高浜発電所1号機及び2号機
設計及び工事計画認可申請の概要
(1、2号機 使用済燃料ピットの未臨界性評価変更)

2023年2月16日
関西電力株式会社

設計及び工事計画認可申請の概要

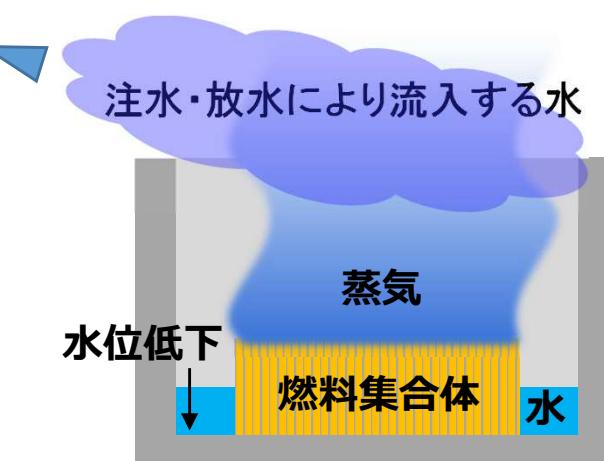
今回申請では、SFP内の水分状態に対し、重大事故等対応向けに整備しているSFPへの注水・放水手順において用いる設備の特徴や、放水された水の状態等を踏まえたより実態に則した条件を設定し、燃焼度や中性子吸収体の有無を考慮せずに臨界を防止する設計へ変更する。

これに伴い、従前の燃焼度及び中性子吸収体の存在を考慮した配置制限は廃止するが、配置制限に関する運用の変更のみであり、中性子吸収体である制御棒クラスタは継続して使用済燃料ピット内に貯蔵すること、その他既設設備の改造及び新設設備の設置は伴わないことから、撤去工事を含む現場工事は実施しない。

既工事計画	今回申請																				
水密度	非常に保守的な条件 (全ての一様な水密度 $0 \sim 1 \text{ g} / \text{cm}^3$)	重大事故等時の実態に則した条件 (事故時に使用する設備の流量や、燃料集合体の幾何形状を踏まえた条件を設定)																				
燃料条件

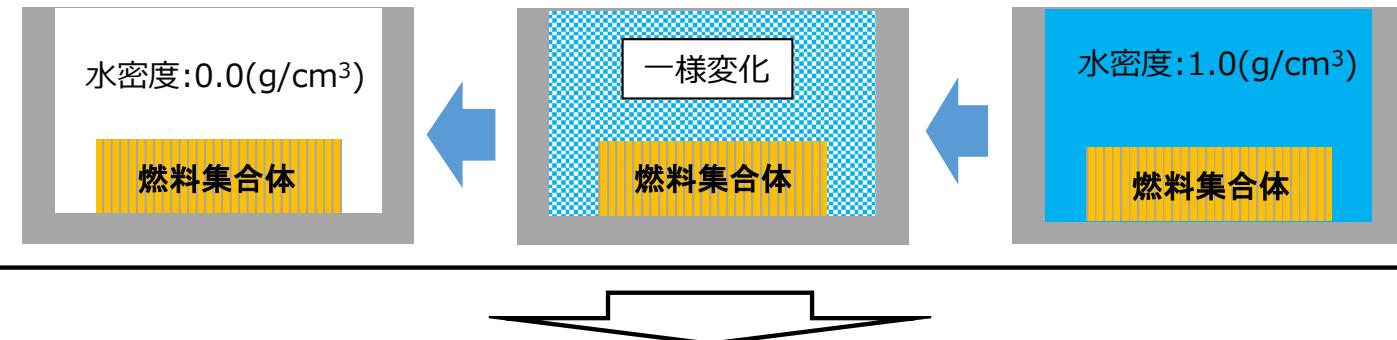
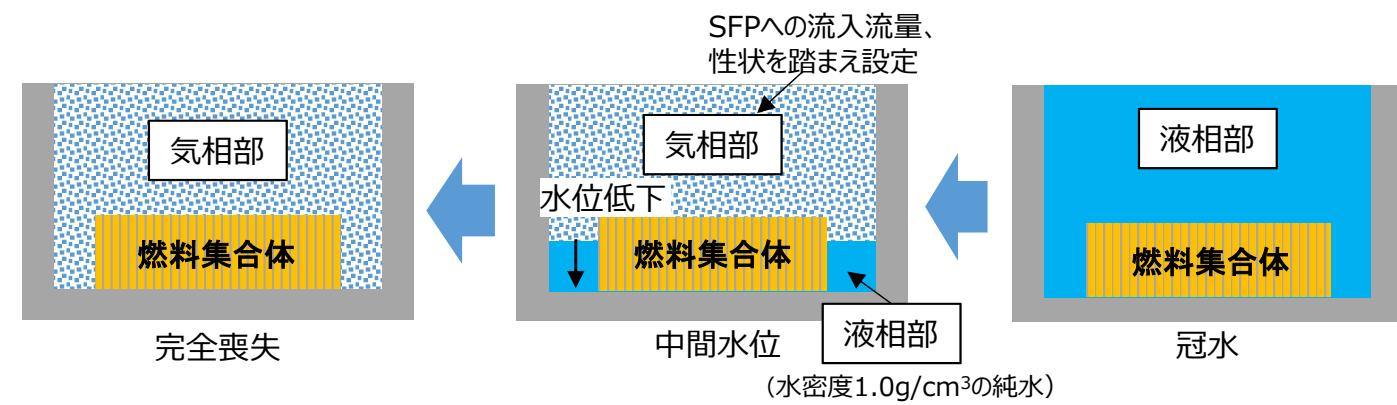
理論上の全ての状態を包絡する条件として、液相、気相を区別せず、SFP全体の水密度を一様として、全ての水密度範囲 (0.0~1.0g/cm³) の条件で評価する。

- 大規模漏えい時の実機での現実的な状態を考慮し、液相部と気相部の2相に分け、液相部の水位の変化を踏まえて評価する。
- 気相部の水分条件は、SFPに流入する水の流量や性状(液膜化)を踏まえ設定する。
- 液相部の水分条件は、実効増倍率を高める条件として、水密度1.0g/cm³の純水とする。

【評価条件】

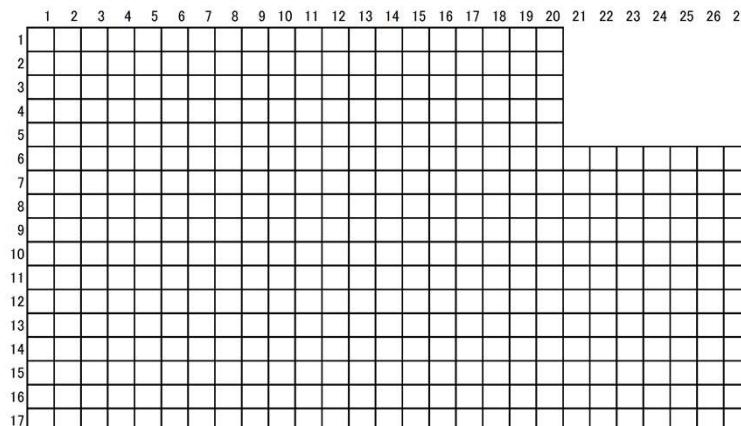
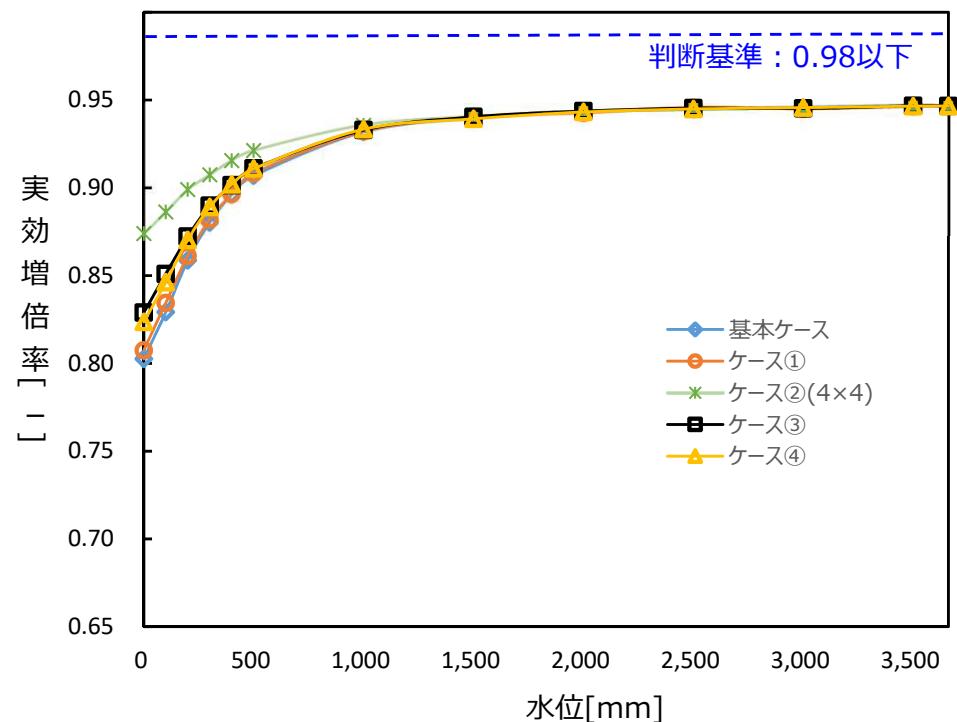
- 基本ケース及び感度解析ケースの全てのケースにおいて、純水冠水状態から液相部高さの低下に伴い実効増倍率は減少し、純水冠水状態において最大0.947となった。
- これに製造公差による不確定性を考慮しても実効増倍率は0.959であり、未臨界性上の判断基準0.98を下回っており、燃焼度や中性子吸収体の有無を考慮せずに大規模漏えい時においても臨界を防止できることを確認した。
